Nr sprawy: NIBITZKiZP.271.3.21.2024

**Dotyczy: przetargu na zadanie pn.: „Wymiana nieenergooszczędnych opraw oświetleniowych na oprawy typu LED w Gminie Głuszyca (II)”**

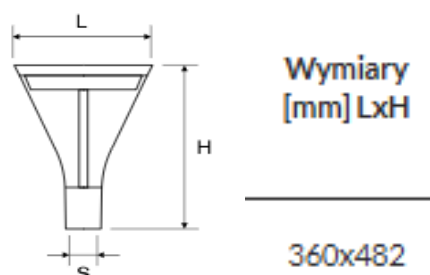
Zamawiający zgodnie z Poglądowym projektem technicznym wymaga odporności klosza na uderzenie mechaniczne na poziomie IK08. Zaoferowanie opraw o odporności mechanicznej dokładnie na poziomie IK08 nie jest przy dzisiejszej ofercie producentów takie łatwe. Prosimy o potwierdzenie, że Zamawiający dopuści oprawy o odporności mechanicznej IK08 lub wyższym.

Zamawiający dopuszcza oprawy o odporności mechanicznej IK08 lub wyższym.
